Avis délibéré en date du 3 septembre 2020 de la Mission régionale d'autorité environnementale d'Île-de-France sur la réalisation d'un doublet géothermique dit "Champigny-sur-Marne/Rousseau" à l'aquifère du Dogger, dans le cadre de la demande d'autorisation d'ouverture de travaux miniers géothermiques sur la commune de Champigny-sur-Marne (94)

Synthèse de l'avis

Illustration 6: plan masse du projet de centrale et de zone de service du forage
 Source : dossier p. 62

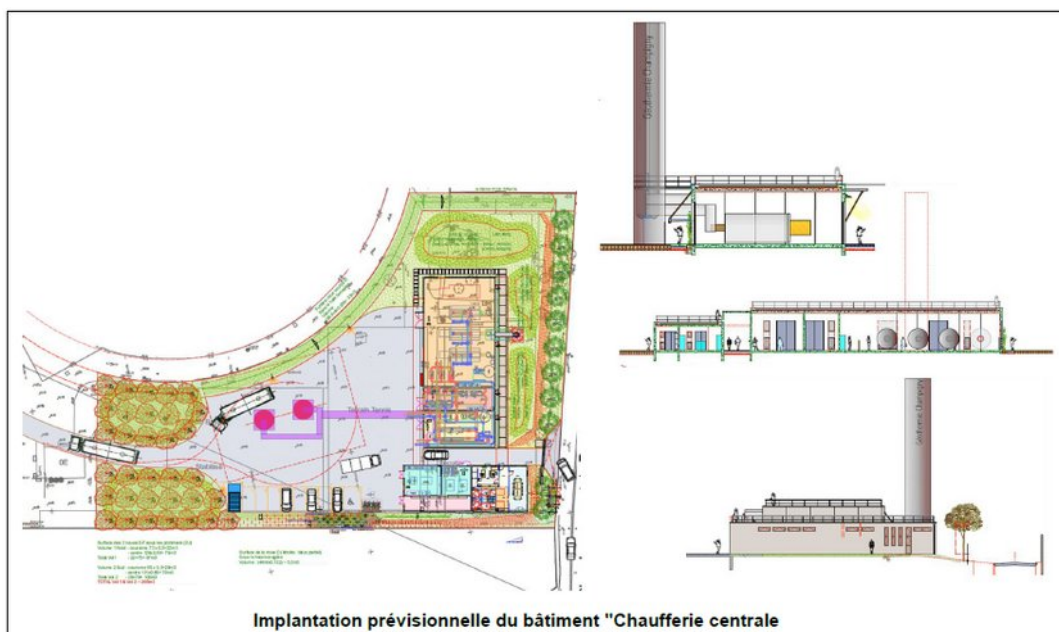
L'illustration 6 ci-avant reprend le plan masse et les élévations fournies dans le dossier. Ces éléments ne sont pas cotés (notamment pour ce qui concerne les hauteurs).

Pour la MRAe, les éléments de présentation de ces deux composantes du projet sont donc insuffisantes. En effet, la présentation de la centrale est très succincte, sans indication permettant d'apprécier l'importance du bâtiment principal (surface au sol, surface totale, hauteur, hauteur de la cheminée) et son impact sur le paysage (traitement des façades, par exemple). De même, pour le réseau de chaleur, la seule indication du plan de déploiement du réseau devrait être complétée.

La MRAe recommande que l'étude d'impact soit complétée par toutes les informations attendues pour des projets aussi importants de chaufferie centrale et de réseau de chaleur, tant sur le plan technique, des statuts juridiques du réseau et des impacts cumulés de toutes ces composantes du projet.

Illustration 12: cartes de bruit
 Source : dossier, p. 287, figure 164

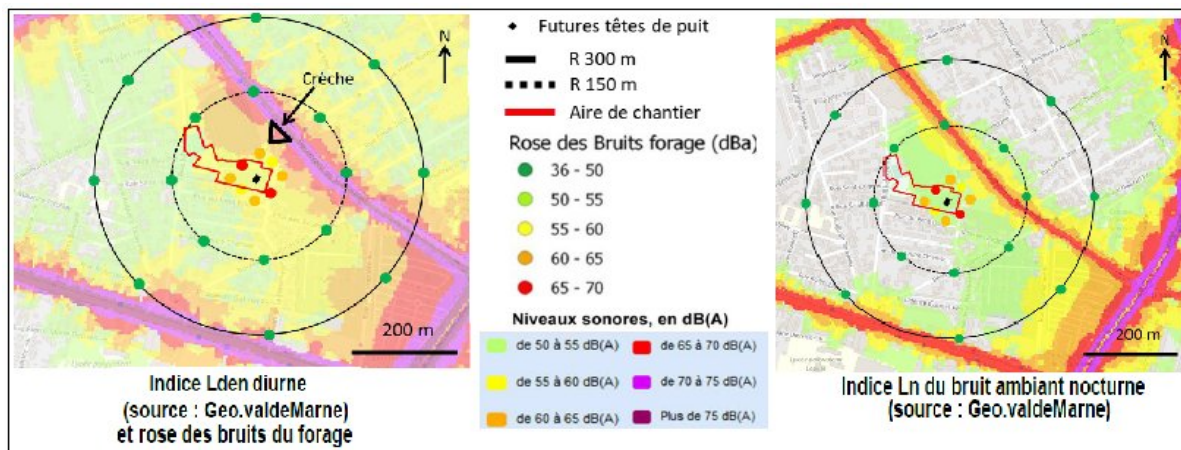
Pour la MRAe, ces niveaux de bruits dépassent les valeurs maximales admissibles rappelées dans le tableau 36, p. 283 du dossier¹⁵ pour les propriétés les plus proches. Les habitats individuels au sud du chantier, et les habitats collectifs à l'est de celui-ci, seront susceptibles d'être impactés.
